OGGETTO: [ID_VIP: 10034] Istanza per l'avvio della consultazione per la definizione dei contenuti dello Studio di impatto ambientale ai sensi dell'art. 21 del D.Lgs. 152/2006 relativa alla realizzazione di un impianto eolico off-shore denominato "Seawind Brindisi", composto da 28 aerogeneratori di potenza unitaria pari a 19 MW, per una potenza totale d'impianto di 532 MW, da realizzarsi nel Mare Adriatico, ad una distanza compresa tra 23 km e 29 km dalla costa della Regione Puglia.

Proponente: Fred.Olsen Renewables Italy S.r.l.

Parere Arpa Puglia

Figura 5: Cartografia PAI - Pericolosità idraulica (elaborazione Arcadis da portale cartografico AdB Appennino Meridionale)

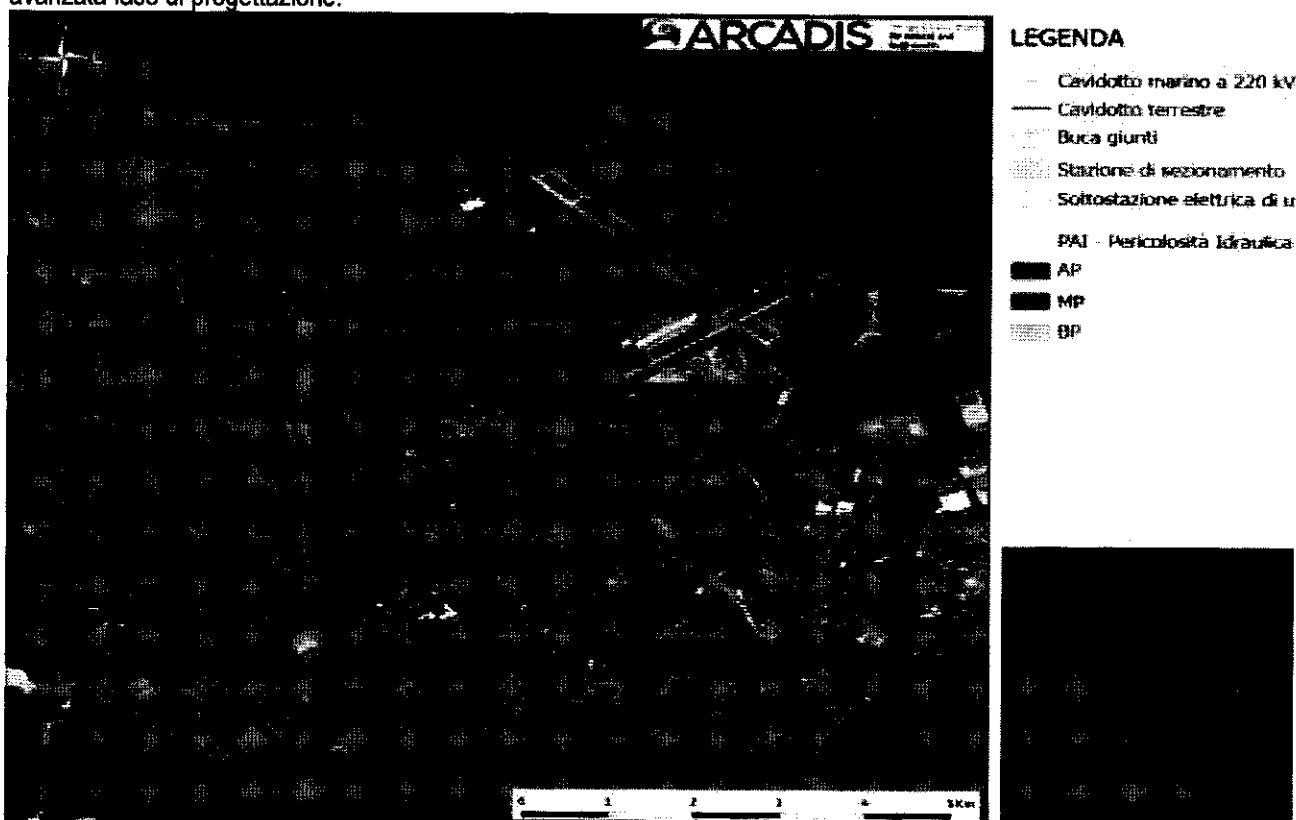
- a) presenza di un'area a pericolosità idraulica PAI definita "alta" (tratto di circa 120 metri in corrispondenza della Strada Statale Adriatica SS16);

Figura 9: Beni Paesaggistici decretati (sinistra) ed opere legis (destra) (elaborazione Arcadis su base SITAP)
Siti di interesse nazionale (SIN)

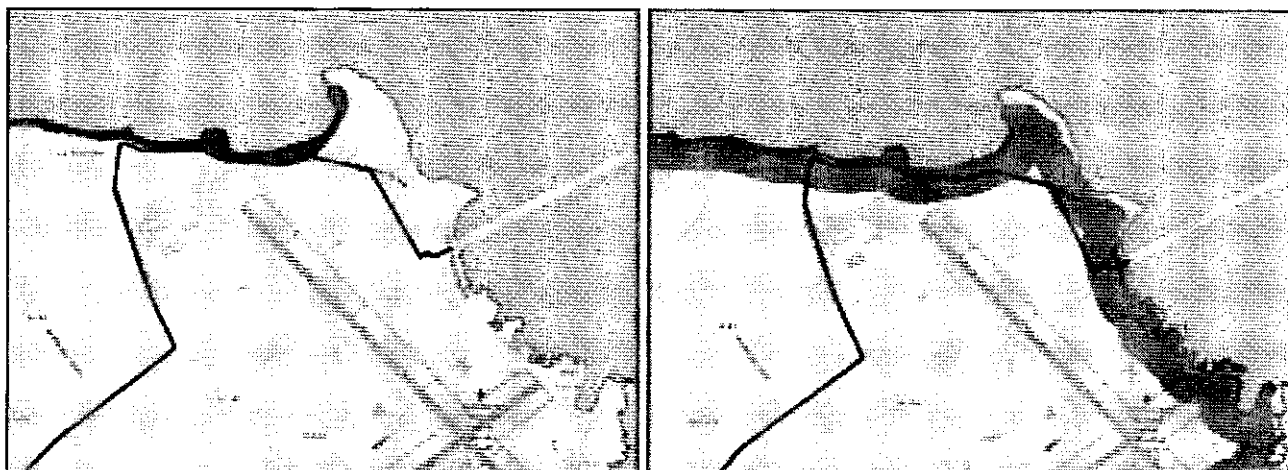
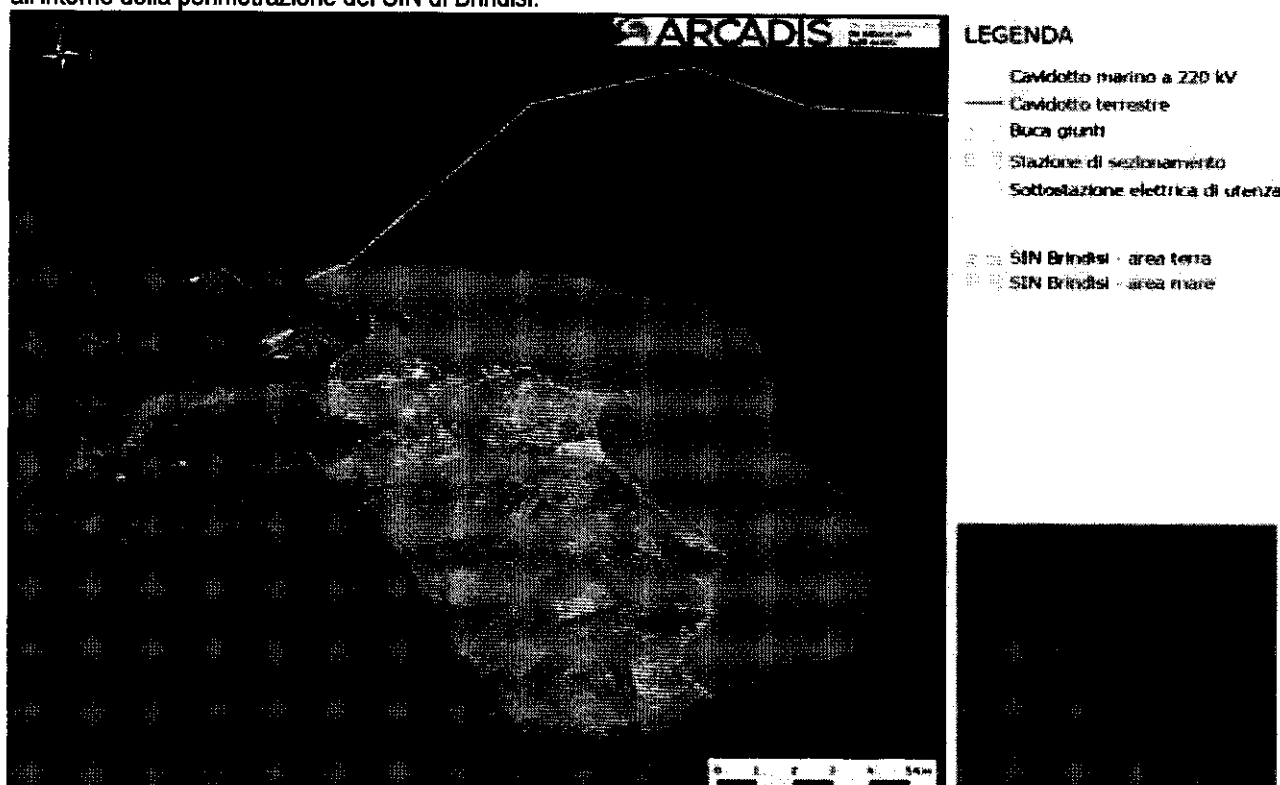
- b) presenza delle seguenti aree paesaggistiche tutelate in alcuni tratti del tracciato del cavidotto terrestre (da posarsi/interrarsi al di sotto del manto stradale preesistente):

- Vincolo Decretato (artt. 136 e 157 D.Lgs 42/2004): ID 160022 "Zona Costiera ApaniPunta Penna caratterizzata da scogli-isolotti e bassi promontori sui quali sorgono anche antiche torri - sita nel Comune di Brindisi" istituita con Decreto Ministeriale del 01/08/1985 - pubblicata su G.U. n. 30 del 06/02/1986.

- Vincolo "ope legis" (art. 142 D.Lgs 42/2004): "Aree di rispetto coste e corpi idrici" di 300 m dalla linea di battigia del mare, vincolate ai sensi dell'art.142 c.1 del Codice.
